意見書

情報通信行政・郵政行政審議会議事規則第4条及び接続に関する議事手続規則第2条の規定により、平成22年1月19日付けで公告された接続約款の変更案に関し、別紙のとおり意見を提出します。

このたびは、「東日本電信電話株式会社及び西日本電信電話株式会社の第一種指定電気通信設備に関する接続約款の変更案」(以下、本変更案)に対する意見募集に関し、意見提出の機会を設けて頂いたことにつきまして、御礼申し上げます。以下のとおり弊社共の意見を述べさせていただきますので、宜しくお取り計らいの程、お願い申し上げます。

図. 複数の光信号中継回線及び光信号局内伝送路による構成区間

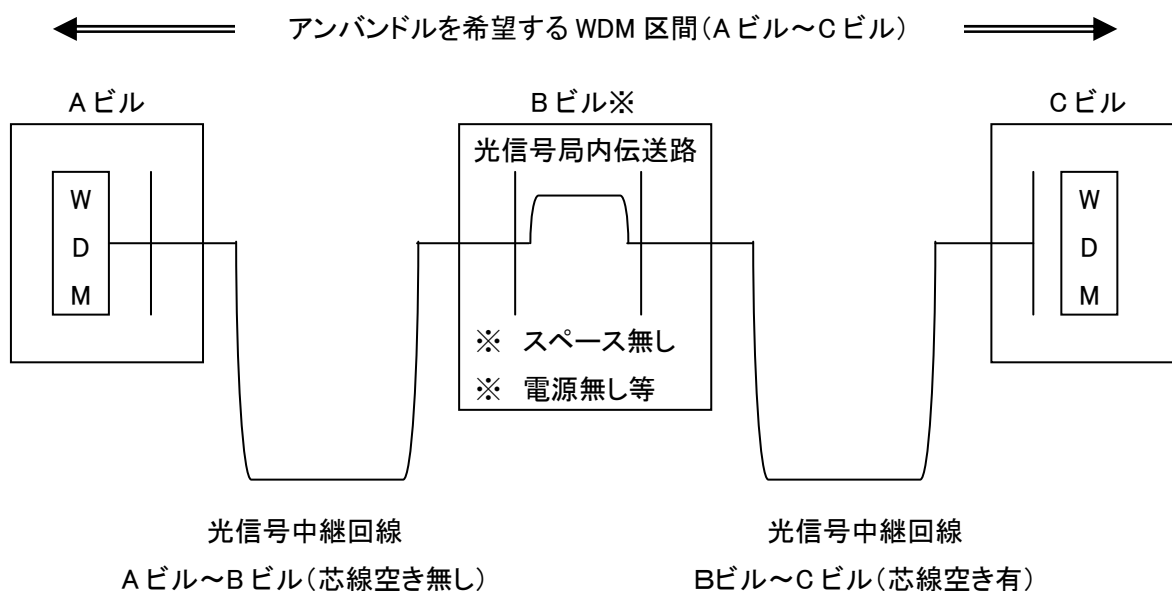
しかしながら、電源・スペース等のリソースの有無や網設計ポリシーにより、下図のように、WDMは必ずしも単一の光信号中継回線の両端に設置されるものではないと考えられます。

従って、複数の光信号中継回線及び光信号局内伝送路から構成される回線の両端においてWDMを対向して設置している区間についても、WDMアンバンドル区間の対象とすべきと考えます。
